Entwicklung HDM-/SWHD-Areale

Auslobung nicht-offener städtebaulich-architektonischer Ideenwettbewerb nach RPW 2013

Digitale Beteiligungsveranstaltung (Online-Dialog) zum Entwurf Eckpunkte Aufgabenstellung am 13. August 2020

Eckpunkte Aufgabenstellung Auslobung

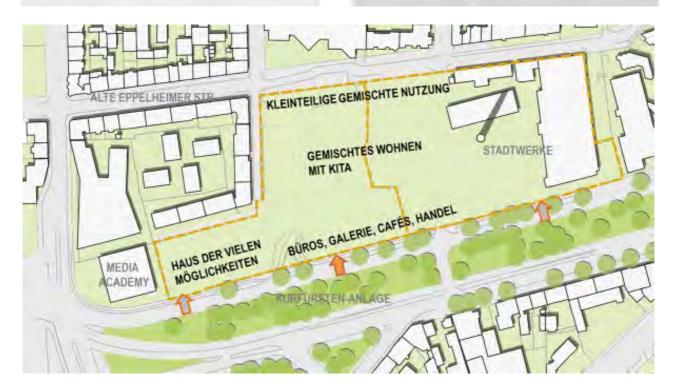
Verhältnis zwischen Gewerbe und Wohnen prüfen bzw. im Verhältnis untereinander definieren

Frage nach Notwendigkeit von Arbeitsplätzen vor allem auch mit Blick auf die Erzeugung von zusätzlichem Verkehr im Quartier ("Arbeitsquartier" vs. Wohngebiet); Anregung einen möglichen Verteilungsschlüssel in der Auslobung zu definieren; Wohnnutzung sollte jedoch im Vordergrund stehen

Wohnungsgrößen für generationsübergreifendes Wohnen vorsehen; in der Bandbreite sollen sowohl Familien als auch ältere Menschen berücksichtigt werden

Baugruppen sollen berücksichtigt werden bzw. sich einbringen können, auch Baugruppen mit bereits bestehenden Konzepten; dies soll im Prozess früh mitgedacht werden

Mehr gemeinschaftlich zu nutzende und flexible Räume im Quartier vorsehen

Flächen / Raumangebote für gemeinnützige Projekte ohne Konsumzwang bzw. ohne Nutzungsentgelt vorsehen und zur Verfügung stellen (u.a. als "Treffpunkte" für die Bewohner im Quartier)

In die Auslobung sollte eine Quantifizierung aufgenommen werden, vor allem mit Blick auf die Verteilung der unterschiedlichen geforderten Wohnraumangebote (u.a. bezahlbarer Wohnraum) sowie für die vorzusehenden Raumangeboten für Kulturschaffende im Quartier

Veranstaltungsformat "Fensterplatz" soll mitgedacht und auch weiterhin möglich sein; stellt grundsätzlich auch heute schon eine Mehrwert für einen Stadtteil dar

Kreativwirtschaft sollte nicht konzentriert an einem Ort angesiedelt werden, sondern sich möglichst über das Quartier verteilen

Startups und Grownups als besondere Zielgruppen in die Auslobung mit aufnehmen; ggf. für diese Zielgruppen einen Mietpreisdeckel definieren

Öffentliche Räume sollen im Erdgeschoss vorgesehen werden sowie Raumangebote für Kultur erhalten bleiben (z.B. MAINS)

Konkretisieren, worin die Schwerpunkte im "Haus der Möglichkeiten" liegen und was dort genau passieren soll

Café im "Haus der Möglichkeiten" muss mit seinem Raumangebot offen gestaltet werden, um auch verschiedene Angebote unterbringen zu können, aber ggf. auch Lage / Positionierung prüfen (ggf. Dachterrasse mit Ausblick statt im Erdgeschoss)

Im Umfeld der Alten Eppelheimer Straße und der Kürfürstenanlage bestehende kleinere Handwerksbetriebe soll erhalten bleiben und eine ergänzenden Ansiedlung von nichtstörendem Gewerbe ermöglicht werden

zu den Punkten 1.2. und 2.2: Mit Auslobung Quoten zur Berücksichtigung unterschiedlicher Einkommensgruppen festlegen, um den gewünschten Wohnungsmix zu gewährleisten

Eckpunkte Aufgabenstellung Auslobung

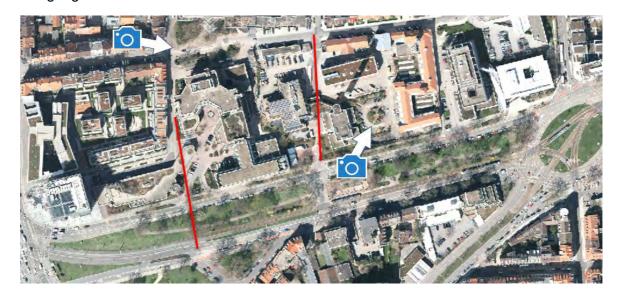
zu Punkt 5.1: Bluntschlistraße sollte als Durchwegung des neuen Stadtquartiers für Fahrradfahrer und Fußgänger erhalten und fortgesetzt werden

zu Punkt 5.1: Kirchstraße als weitere Durchwegung für Fahrradfahrer und Fußgänger erhalten

zu Punkt 5.1: Verbindung Kirchstraße – Kaiserstraße als übergeordnete Querung für Radfahrer und Fußgänger herstellen

- zu Punkt 5.1: Aufenthaltsqualität im Bereich Alte Eppelheimer Straße soll verbessert werden (insbesondere Bereich im nebenstehenden Foto)
- zu Punkt 5.1: Arbeitsplätze / Co-Working im Freien mit entsprechender Ausstattung einrichten (z.B. WLAN, Sitzplätze mit Überdachung etc.); "Digitalisierung" des öffentlichen Raums

Grünflächen als Aufenthaltsraum entwickeln / vorsehen; Verweis auf gute bereits realisierte Beispiele für Begegnungsräume

Bei Planung und Verortung von Grünflächen soll auch die Biotopvernetzungsfunktion beachtet werden

Nicht nur bei der Anlage, sondern auch bei der Pflege von Grünflächen ist die Förderung des Artenreichtums, zu beachten (z.B. von Insekten)

Kürfürstenanlage als attraktiver "grüner" Boulevard / Ort mit hoher Aufenthaltsqualität wird begrüßt; "Flanieren" zwischen Hauptbahnhof und Altstadt

Wunsch nach einer perspektivischen, ganzheitlichen Gestaltung / Vision für die Kurfürstenanlage als attraktiver städtischer Straßenraum; Erschließung und Einbindung der Grünflächen zwischen Bahnhof und Römerkreisel

Klären Umgang mit der Teichanlage der Kurfürstenanlage; Mitdenken, was mit den Obdachlosen im Bereich der Kürfürstenanalage geschieht (Verdrängung), wenn diese umgestaltet / aufgewertet wird

Einbeziehen vorhandener technischer Infrastrukturen im Bereich der Stadtwerke Heidelberg (z.B. Anschluss an Fernwärmesystem) und die Entwicklung moderner Quartiersenergiekonzepte (z.B. Blockheizkraftwerke, wechselwarmes Netz) wird unterstützt

Im Hinblick auf Klimaanpassung ist es von Bedeutung, dass Grünflächen geschaffen werden

Berücksichtigung des Kaltluftzuflusses ist sehr wichtig

Bei Bewertung der Wettbewerbsarbeiten soll die Klimaqualität berücksichtigt werden, im weiteren Verfahren sollen die Maßnahmen zur Verbesserung des Kleinklimas dann noch optimiert werden

- Zum Thema Umgang mit Regenwasser sollte das Stichwort "Schwammstadt" in die Auslobung aufgenommen werden
- Im Bereich von Freiflächen soll die Versickerung bis ins Grundwasser ermöglicht werden
